ZAGOSPODAROWANIE PLACU HUTNIKA PRZESTRZENI PUBLICZNEJ W DZIELNICY KASPRZAK W DĄBROWIE GÓRNICZEJ

RAPORT POWARSZTATOWY
ORAZ KONCEPCJA ZAGOSPODAROWANIA TERENU
Z OKREŚLENIEM ORIENTACYJNYCH KOSZTÓW REALIZACJI
I PROPOZYCJĄ ETAPOWANIA PRAC

ZAŁĄCZNIK NR 5 – WYNIKI KONSULTACJI PISEMNYCH

KONCEPCJA ZAGOSPODAROWANIA

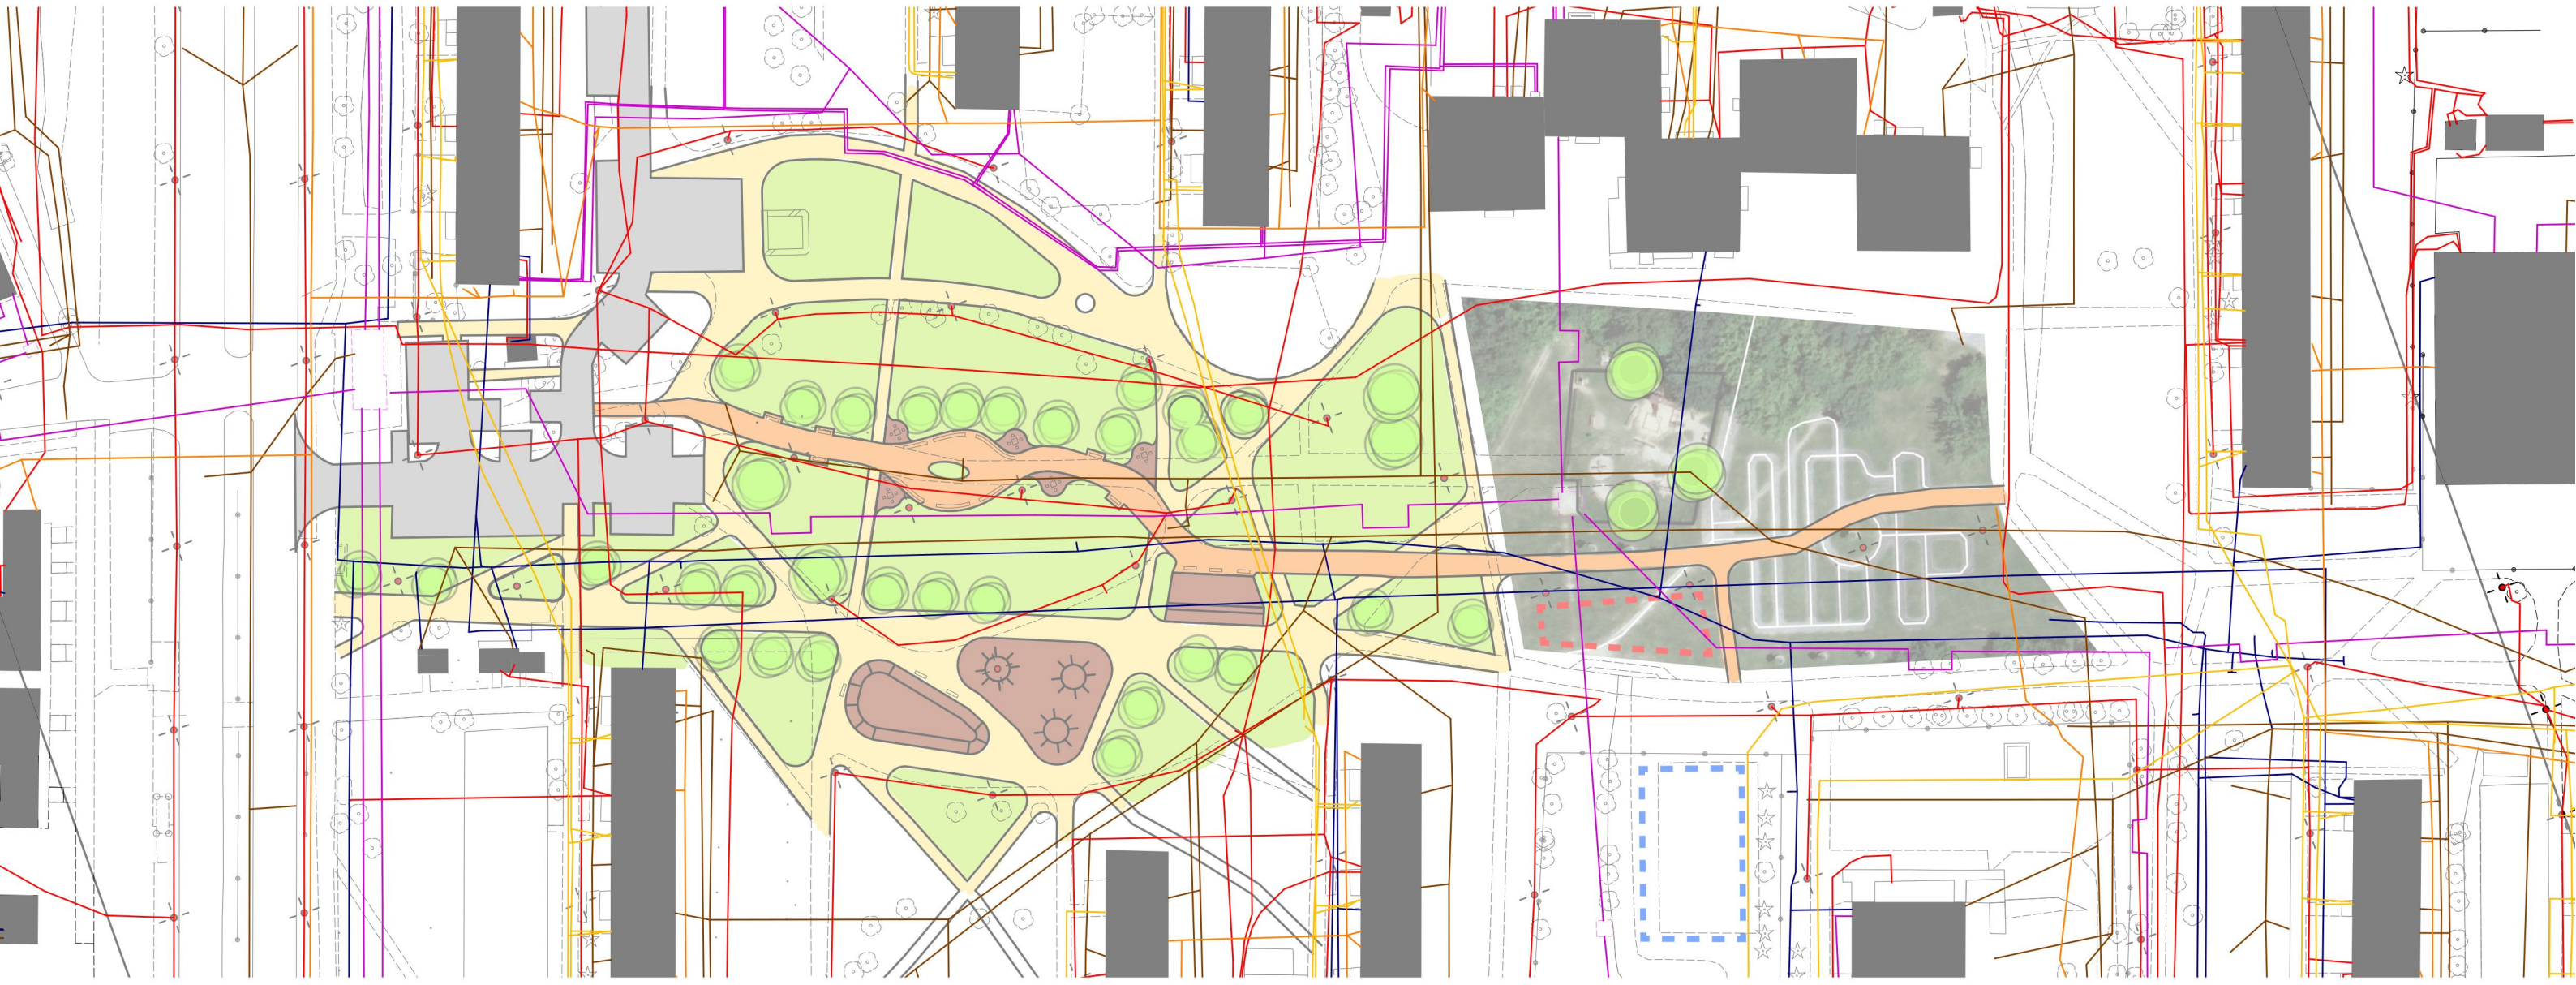
„1. Przystanek WPK zostaje w tym samym miejscu, ulegnie zmianie tylko model wiaty.(informacja z dnia dzisiejszego od wykonawcy). Dlatego nie ma potrzeby zmieniać kierunku przejścia , bo ono będzie się kończyć zgodnie z pana sugestią na wiacie.”

„2. Zwracam się o przeanalizowanie zasadności tej dodatkowej alejki, wg. mojego rozeznania w terenie nie ma ona uzasadnienia. Strzałkami oznaczyłem którędy będą chodzić, nikt nie będzie szedł dalej około 20 metrów dalej . Ludzie chodzą najkrótszymi drogami i przejścia w rejonie parkingu to umożliwiają w doskonały sposób dla mieszkańców bloków 40 i 42,44.”

„3. Zwracam się o przeanalizowanie przejścia rekreacyjnego, aby przebiegało obok fontanny która będzie nie wątpliwie atrakcją placu. Również w jej pobliżu powinno pojawić się kilka ławek.”

„4. Chodnik przez plac zabaw zakończyć w miejscu oznaczonym . Od chodnika str. Przedszkola ozn. chodnik do do istniejącego miasteczka ruchu drogowego. Od str. bramki nr. 3 jest utwardzone wejście. Pozwoli to zachować nie naruszoną strukturę tej budowli, z której bardzo chętnie korzystają dzieci

„5. Co zaś tyczy tzw. lodowiska, to nadmieniam że około 500 mb. od tego terenu jest przygotowany plac od 15 lat i na którym tylko jeden raz udało się uzyskać taflę lodową. Tak że sprawa warta zastanowienia nad innym sposobem zagospodarowania.”

„6 Zaproponowane ławki , jako jedna długa, może i ładnie to będzie wyglądało, lecz mało intymnie i będzie służyło innym celom (miejsc do spania osiedlowym lumpom).”

„1) W części północno-zachodniej przy planowanym miejscu na lodowisko powinny się jednak znaleźć jakieś ławeczki dla osób pilnujących bawiące się tam dzieci.”

„2) Deptak czyli ciąg rekreacyjny z ławkami mógłby być wykonany z nawierzchni podobnej jak wykonano Aleje, czyli coś na kształt kostki LibetDecco Antico Romano lub Elegante Piccola w różnej kolorystyce dla podkreślenia kształtu ścieżek.”

Zaproponowany układ ciągów pieszych zapewnia wygodne dojście do przystanków autobusowych położonych po obu stronach ul. Kasprzaka. Rozwiązanie to będzie można skorygować na etapie tworzenia dokumentacji budowlanej, jeżeli będzie taka potrzeba, dlatego nie wprowadzono zmian w koncepcji.

Ciągi piesze można realizować na różnych konfiguracjach, remontując i utwardzając najpierw główne połączenia, a później podrzędne. Przedstawiona koncepcja może zostać skorygowana w trakcie tworzenia dokumentacji projektowej w wyniku obserwowania faktycznego ruchu pieszych po zrealizowaniu parkingu. Z tego powodu nie wprowadzono zmian w dokumencie.

Wprowadzono zmiany w zagospodarowaniu terenu.

Zaproponowany przebieg ciągu rekreacyjnego służy uporządkowaniu komunikacji pieszej na terenie placu zabaw i nie niszczy istniejącego zagospodarowania; w zaproponowanym kształcie wiąże się z układem „miasteczka ruchu drogowego”. Tym niemniej można odstąpić od realizacji tego odcinka na etapie tworzenia dokumentacji budowlanej, jednak w ocenie autora raportu jest to ważne połączenie, które zapewnia komfort przemieszczania się po całym obszarze opracowania w trakcie wypoczynku. W tej formie zostało ono zaprezentowane w trakcie spotkań warsztatowych, w związku z tym nie wprowadzono zmian w dokumencie.

Plac zaplanowano w taki sposób, żeby był użytkowany niezależnie od tego, czy powstanie na nim tafla lodowiska, czy nie. W drugim przypadku może pełnić np. funkcję placu do jazdy na rolkach. W związku z tym nie wprowadzono zmiany w koncepcji.

Na obszarze opracowania przewidziano realizację ławek o różnych kształtach. Większość z nich to wolnostojące ławki dwuosobowe, a tylko w centralnej części placu wskazano lokalizację ławek liniowych. W ten sposób zapewniono różnorodność korzystania z obszaru, która w ocenie autora raportu jest ważną wartością. W związku z tym nie wprowadzono zmian w zagospodarowaniu terenu.

Wprowadzono zmiany w zagospodarowaniu terenu.

Dodano odpowiednią informację o alternatywnym urządzeniu nawierzchni.
